Věc: Zadávací řízení - „Rekonstrukce veřejného osvětlení v Třinci 2024“ - vysvětlení zadávací dokumentace

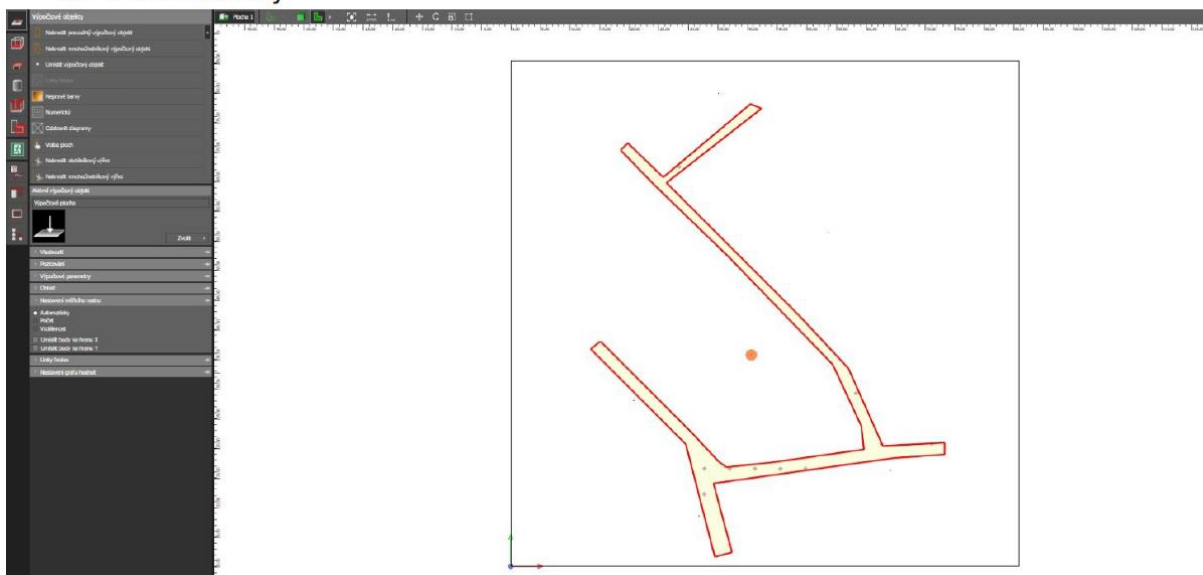
V souboru „0a - Technická zpráva Třinec“ je uveden následující harmonogram stmívání:

Tento harmonogram je však chybný, jelikož třídy osvětlení M5 a P5 nelze regulovat na výkon 50 %, protože by úroveň jasů na vozovce / průměrné osvětlenosti klesla pod třídy M6/P6.

Navrhujeme úpravu harmonogramu následovně – maximální hodnoty, na které je možné tlumit:

Technickou dokumentaci zpracovala odborná společnost, která v průběhu zpracování navrhla harmonogram regulace. Navržený harmonogram byl projednáván a ze strany města schválen. Město tak při svém jednání o harmonogramu regulace veřejného osvětlení rozhodlo v rámci samostatné působnosti obce. Zadavatel sděluje, že technická dokumentace je zároveň součástí žádosti o dotaci, kterou poskytovatel dotace zkontroloval a neshledal jakékoli technické námítky na nesprávnost zpracování.

a. Automaticky

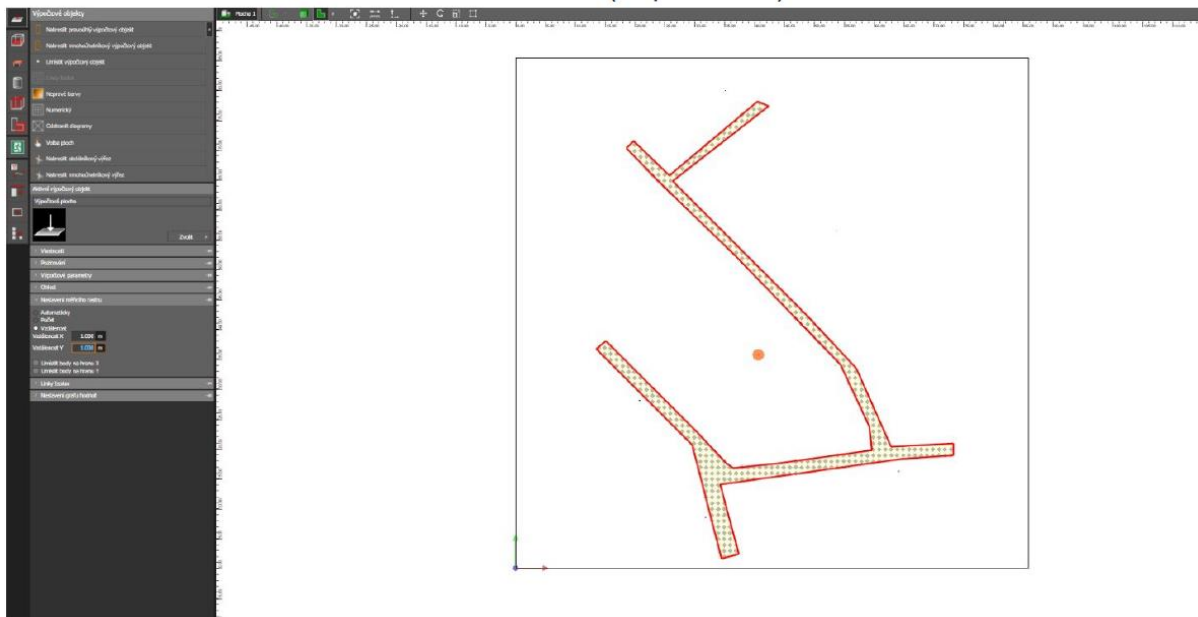
Pro výpočty zvolený rastr „Automaticky“ není u těchto výpočtů vhodný. Automatický rastr bodů neodpovídá normě ČSN. Norma definuje množství a vzdálenosti bodů rastru. Z tohoto rastru pak vyplývá i certifikované měření osvětlenosti, jehož splnění je nezbytnou podmínkou dotačního titulu.

Jako příklad posíláme screenshot, jak takovýto rastr vypadá:

Zadavatel na základě zadávací dokumentace požaduje od všech uchazečů doložení světelně-technických výpočtů dle podkladů pro světelné výpočty (Příloha č. 6 ZD) ve výpočetním programu. Výstupy z výpočetního programu budou předloženy ve formátu *.pdf včetně doložení zdrojových souborů světelně technických výpočtů v otevřeném formátu výpočetního programu DIALUX EVO (silniční osvětlení) a (rušivé světlo) obsahující kompletní požadované výpočty včetně použitých svítidel, který je určen k návrhu osvětlení veřejného prostoru v souladu s normou ČSN.

Pro výpočet osvětlení geometricky složitého obrazce (výpočty 20 a 21) stanovil zadavatel po konzultaci se světelným technikem pro všechny uchazeče shodný rastr a to konkrétně „Automaticky“. Zadavatel tak využil jednu z možností, které výpočetní program nabízí. Zadavatel zadávací dokumentaci ponechává beze změny.
